Réponse à la Mission Régionale d'Autorité Environnementale

n°MRAe 2018APNA74 - dossier P-2018-6344

Projet éolien des Ailes du Puy du Rio (87)

Variante 1

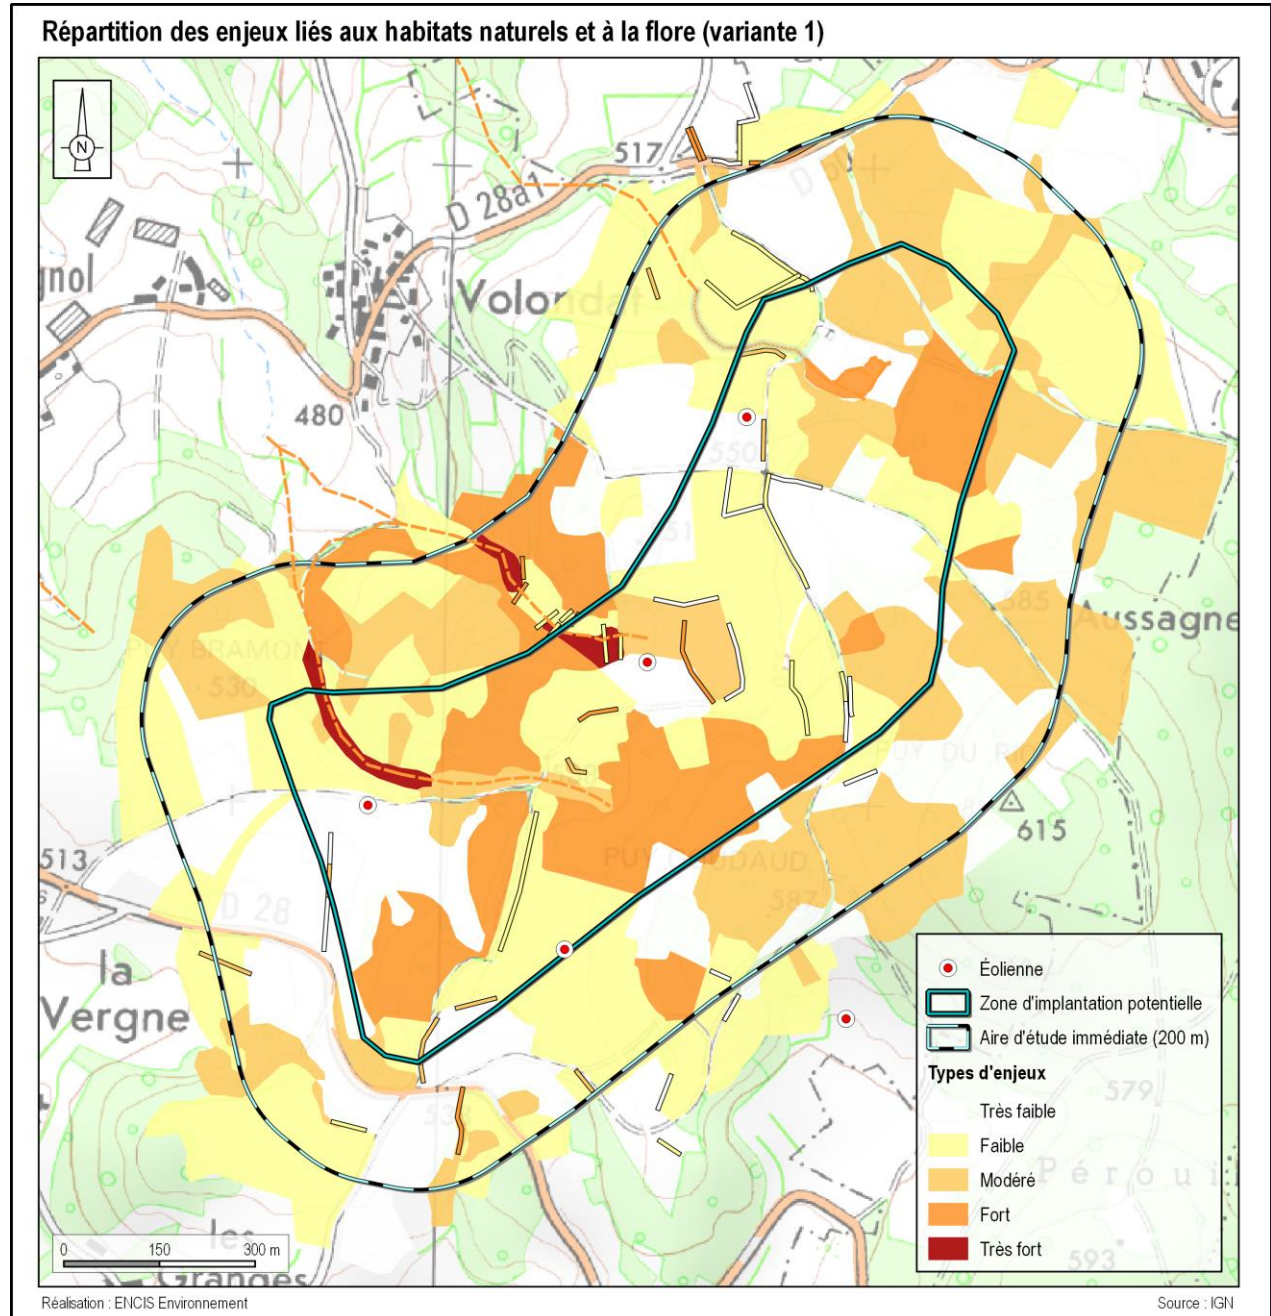
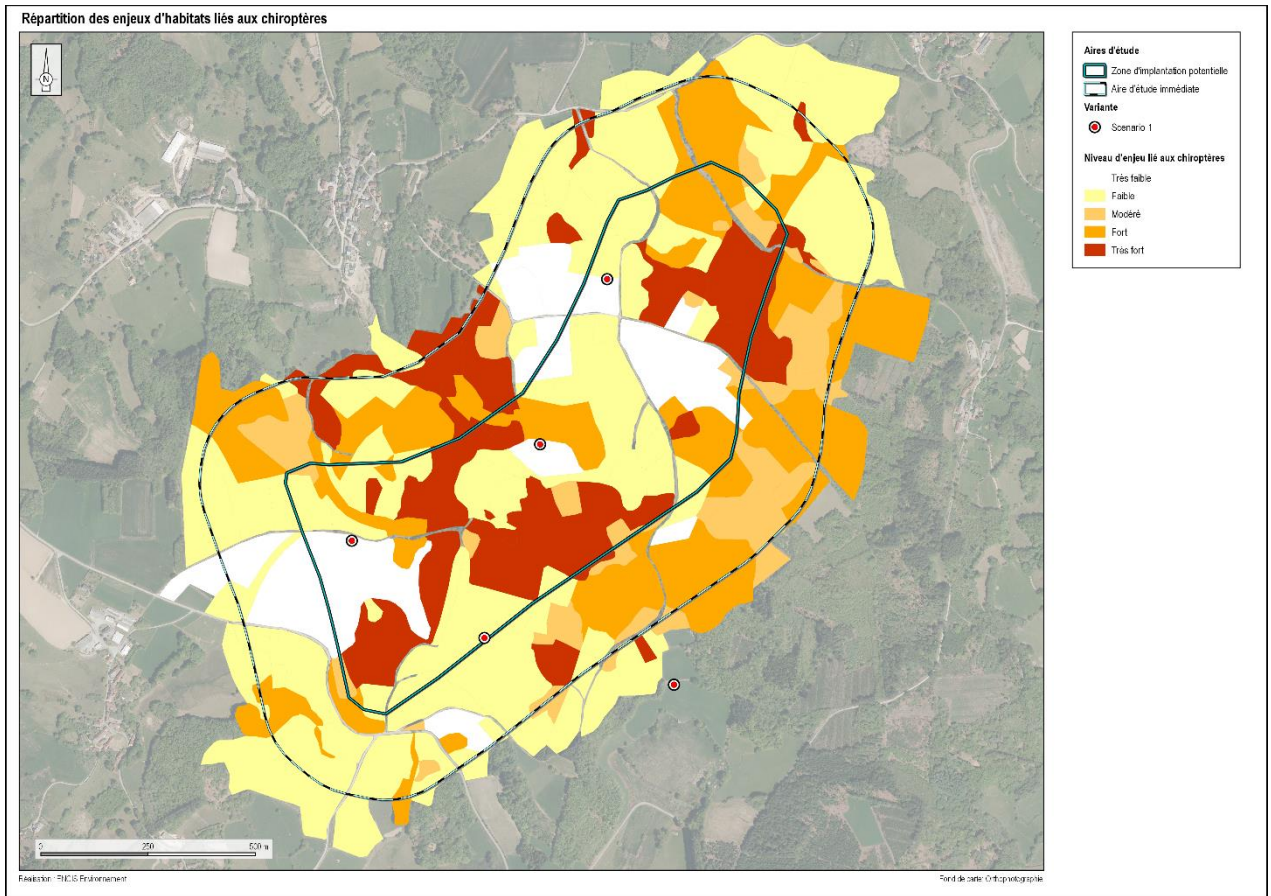
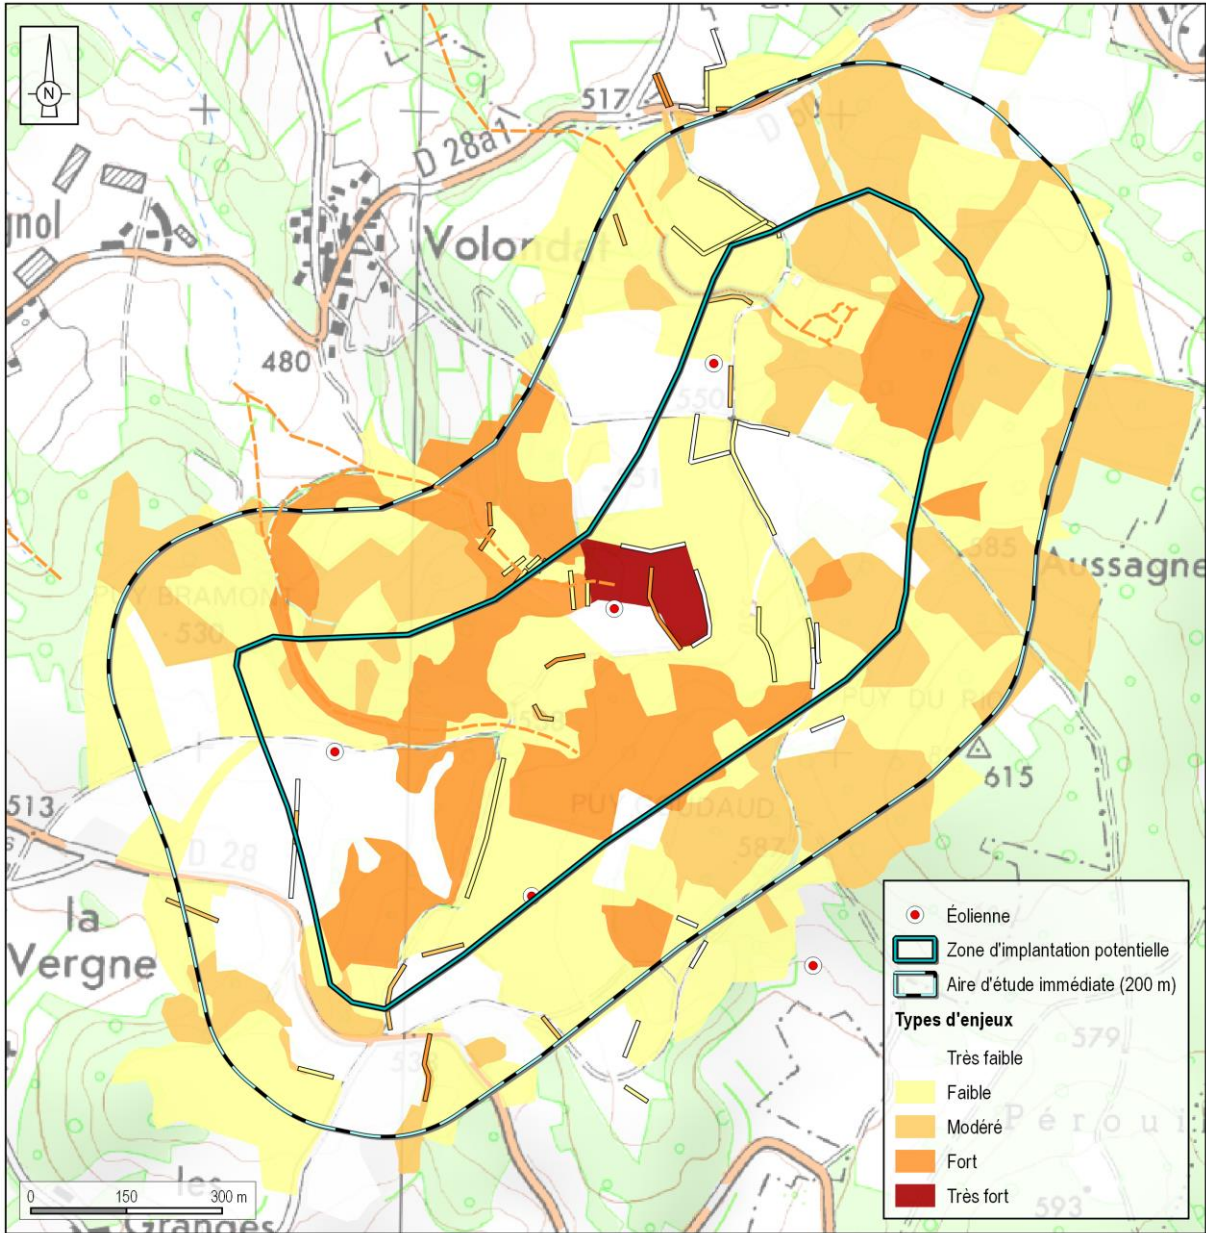
Page 6, II.4 « Il aurait toutefois été souhaitable d'illustrer cette partie par une analyse cartographique, en superposant les enjeux mis en évidence dans l'analyse de l'état initial de l'environnement (notamment cartographie des enjeux hiérarchisés), avec les différentes variantes, puis le projet retenu. Cette analyse permettrait ainsi au lecteur de mieux apprécier la démarche d'évitement mise en œuvre par le porteur de projet ».

Répartition des enjeux liés à la faune terrestre (variante 1)

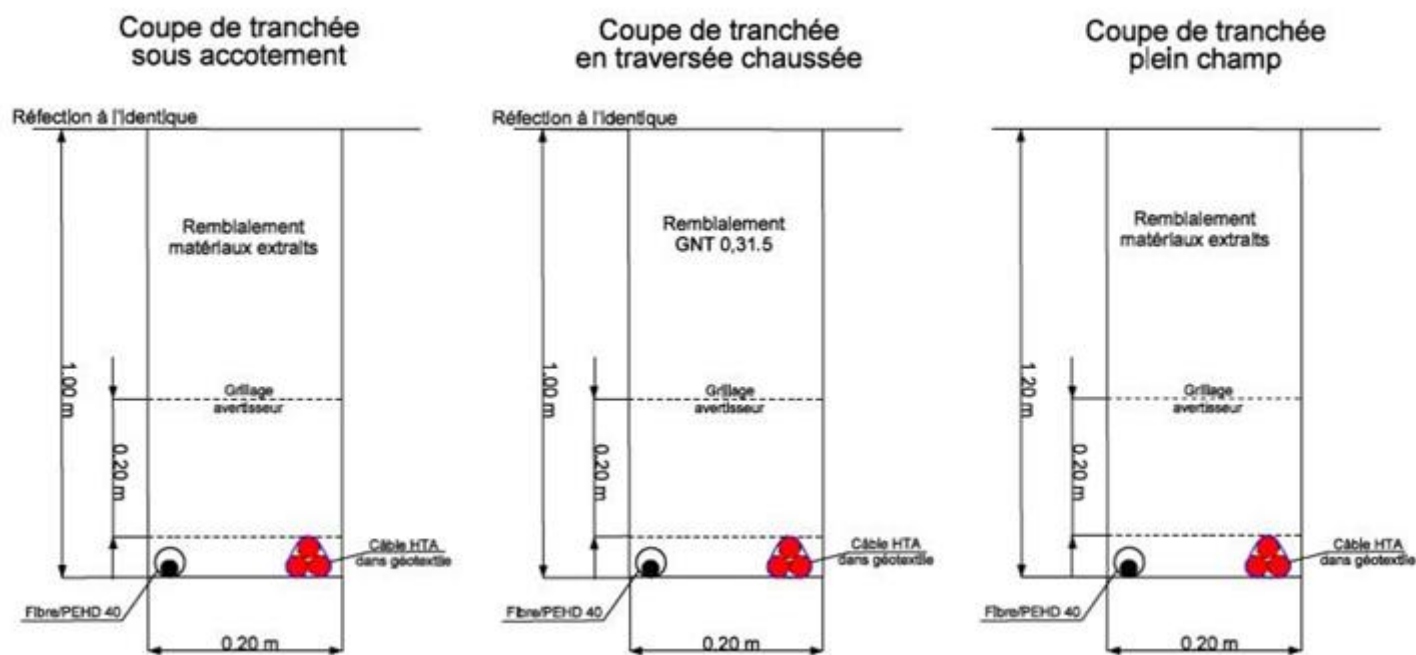
Page 6, II.4 « Le projet prévoit un raccordement à un poste source (a priori, le poste source de la Ville sous grange situé à environ 9 km du projet). Les incidences des travaux liés au raccordement électrique sur l'environnement ne sont en revanche pas présentées dans le dossier, alors que ces derniers sont indissociables du projet éolien.

À cet égard, il convient de compléter l'étude d'impact par l'analyse des incidences des travaux de raccordement sur l'environnement, et la présentation des mesures d'évitement, de réduction, voire de compensation. »

Le réseau électrique entre les éoliennes ainsi que les réseaux allant du poste de livraison vers le poste source seront réalisés en souterrain.

On notera que pour rejoindre le poste source de Ville-sous-Grange, 4 cours d'eau secondaires seront traversés et qu'aucun périmètre de protection et d'inventaire n'est concerné (NATURA 2000, Réserves Naturelles Nationales et Régionales, Parcs Naturels Nationaux et Régionaux, Réserves biologiques, Arrêtés Préfectoraux de Protection du Biotope, Zones Naturelles d'Intérêt Ecologique Faunistique et Floristique (1 et 2), Zones Humides d'Intérêt Environnemental Particulier et des Zones Stratégiques de Gestion de l'Eau, Espaces Naturels Sensibles).

Le réseau souterrain se situera en bordure des voies de circulation, la traversée des cours d'eau/fossés sera réalisée par forage dirigé. La bonne prise en compte de ces impacts, pour la liaison entre le poste de livraison et le poste source seront du ressort d'ENEDIS en charge de ces travaux.
